ADVIES

Registratienummer: 1011
Betreft: Vuurbelasting liftschacht
Trefwoorden: Lift, vuurbelasting, liftschacht
Datum: juni 2010
Status: definitief

Adviescommissie praktijktoepassing brandveiligheidsvoorschriften

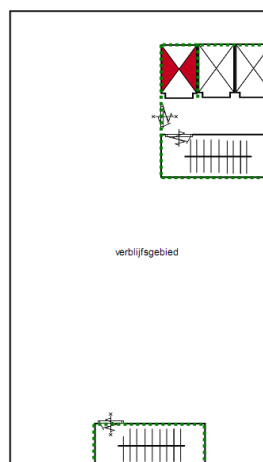
Aanvraag betreft een gebouw (gebruiksfunctie niet nader genoemd) met een hoogte van ongeveer 35 meter. Het gebouw heeft twee verkeerskernen (zie plattegrond hiernaast). In de hoofdkern zijn drie liftschachten aanwezig en een trappenhuis. Eén van de liftschachten is bestemd voor een brandweerlift. Tussen de liftschachten en het trappenhuis ligt op elke verdieping een verkeersruimte (ook wel aangeduid met de term 'voorportaal'). De voorportalen en het trappenhuis zijn ruimten waardoor een brand- en rookvrije vluchtroute voert. In de nevenkern ligt slechts een trappenhuis.

Mag de gemeente met betrekking tot de hoofdkern eisen dat de brandscheiding van de liftschachten en het voorportaal naar het trappenhuis ten minste 60 minuten is? De gemeente baseert haar eis op Gebruiksbesluit, artikel 2.9.1, en de overweging dat er in de liftschachten brandbare materialen aanwezig zijn, zoals liftcabines, liftmotoren, bekabeling en smeeroilie.

De adviescommissie is van mening dat een liftschacht die grenst aan een verkeersruimte waardoor een brand- en rookvrije vluchtroute voert en daarvan niet brandwerend is afgescheiden, in ieder geval de beoogde brandveiligheid heeft als:

- Het in- en uitwendige oppervlakte van de liftkooi voldoet aan de in Bouwbesluit 2003 gegeven grenswaarden voor brandvoortplanting en rookproductie van een constructieonderdeel in een dergelijke ruimte, 5% van het oppervlak daarvan uitgezonderd;
- de elektrische bekabeling voldoet aan de klasse C_{ca} voor brandvoortplanting en aan de klasse s1 voor rookproductie;
